**Forum mondial de l'harmonisation
des Règlements concernant les véhicules**

**Règlement n° 59 (Dispositifs silencieux d'échappement
de remplacement)****Proposition de série 02 d'amendements
au Règlement n° 59****Communication du groupe de travail informel
des Règlements ONU n°s 51 et 59***

Le texte ci-après a été établi par le groupe de travail informel des Règlements ONU n°s 51 et 59 du GRB; il a pour objet d'actualiser et de modifier le Règlement n° 59. Il est fondé sur le document [E/ECE/324/Rev.1/Add.58/Rev.1](#). Les modifications proposées au texte actuel du Règlement sont indiquées en caractère gras pour le texte nouveau ou biffés pour les parties supprimées.

Exemple de marque d'homologation

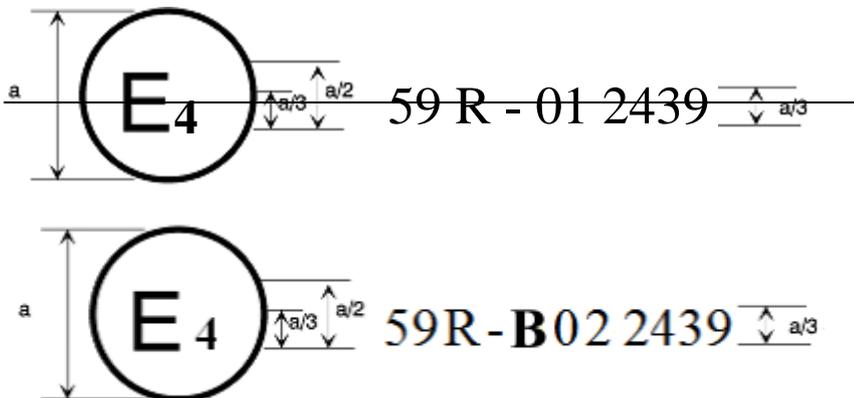
La marque d'homologation ci-dessus, apposée sur un élément d'un dispositif silencieux d'échappement, indique que le type de ce dispositif silencieux d'échappement de remplacement a été homologué aux Pays-Bas (E4) en application du Règlement n° 59 sous le numéro d'homologation **022439**.

Le caractère B indique que l'homologation a été accordée sur la base des valeurs limites de la phase 2, telles qu'indiquées au paragraphe 6.2.2. de la série 03 d'amendements au Règlement ONU n° 51. Les deux premiers chiffres du numéro d'homologation qui font suite signifient que l'homologation a été délivrée conformément aux prescriptions du Règlement ONU n° 59 tel que modifié par la série **02** d'amendements.
